ANNEXE 1 - synthèse

Réponses aux observations de Monsieur Vanden Bergue, hydrogéologue, qui porte sur la possible existence d'une nappe d'eau non identifiée et possiblement exposée à une contamination.

Écoulement de la nappe

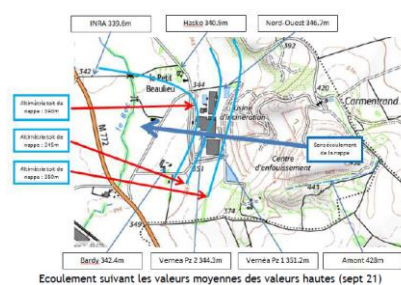
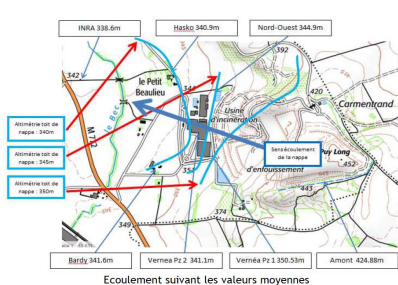
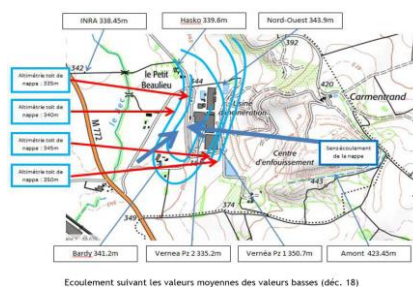
Remarque n°2a : *Les données qualités sont comparées à des seuils hauts. Par exemple les concentrations en plomb sont comparées à la valeur guide de 50 µg/L équivalente à la qualité requise pour l'eau brute ce qui sous-entend la possibilité d'un traitement derrière. Pour des irrigants ou des particuliers ne disposant pas de traitement, la norme devrait être de 5 µg/L suivant l'arrêté de décembre 2022. Idem pour l'Arsenic (10 µg/L au lieu de 100). On note concernant ce paramètre de nombreux dépassements, et surtout une tendance à la hausse au puits Bassin qui traduit probablement une contamination de la nappe issue du site. Cet aspect n'est pas interprété et on peut légitimement se demander si le projet ne va pas aggraver cette situation, ou au moins si le projet pourrait engendrer une correction.*

Les sens d'écoulement des eaux souterraines est bien étudié dans le secteur grâce au réseau de piézomètres, que ce soit en période de hautes ou basses eaux. Ces schémas confirment l'écoulement des eaux vers l'ouest.

Le point de mesure « amont » constitue le point bas des valeurs mesurées, n'étant pas influencé par les apports de déchets historiques.

Le point INRA, situé de l'autre côté du Bec, donne une idée de la nappe au-delà de l'influence potentielle du site de Puy Long. En effet, il se trouve au-delà du Bec qui théoriquement doit constituer une barrière hydrologique partielle.
